リコール届出日:令和元年9月4日

| リコール届出番号 | 外-2910 | リコール開始日 | 令和元年9月5日 |
| 不具合の部位(部品名) | 電気装置(スイッチユニット) | | |

改善箇所説明図

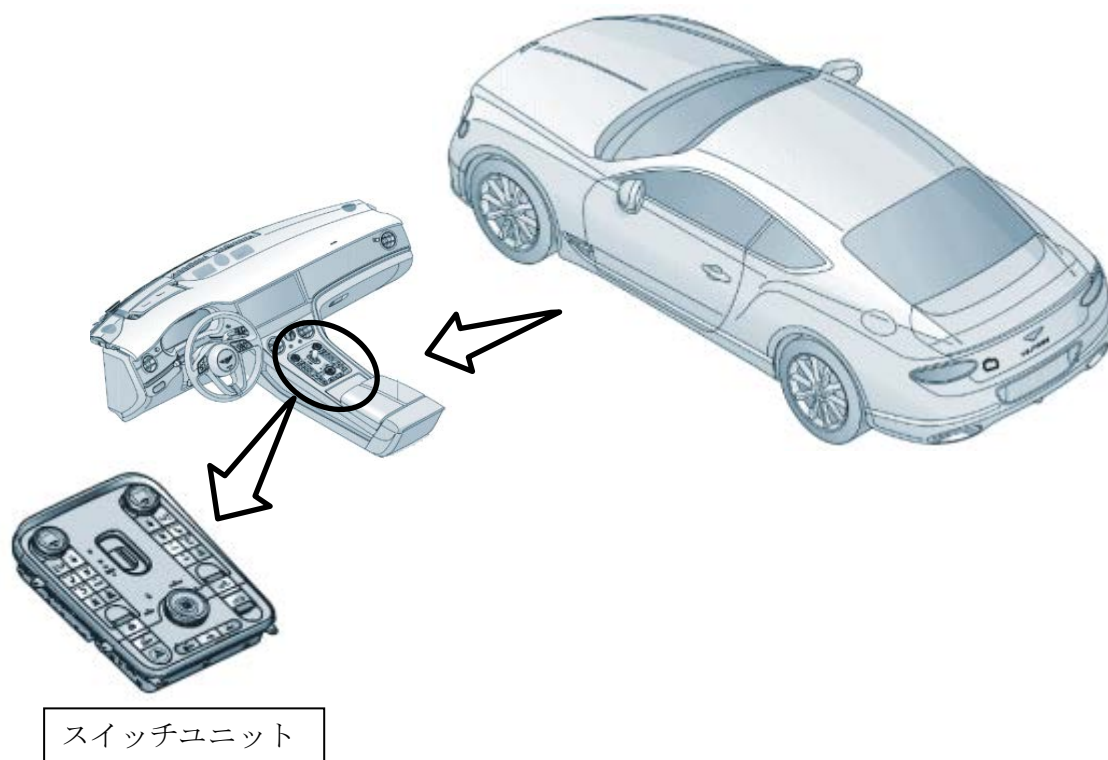
センターコンソールに装着されているスイッチユニットにおいて、プログラムが不適切なため、イグニッションスイッチをオフにした時に故障信号が入力されることがある。そのため、当該ユニットの一部スイッチ操作が行えず、デフロスタ、ハザードランプ等が機能しなくなるおそれがある。

全車両、スイッチユニットのプログラムを対策プログラムに書き換える。

改善後は、左フロントドアの開きすぎ防止ロッドのブラケットに黄色のペイントを行い識別とする。
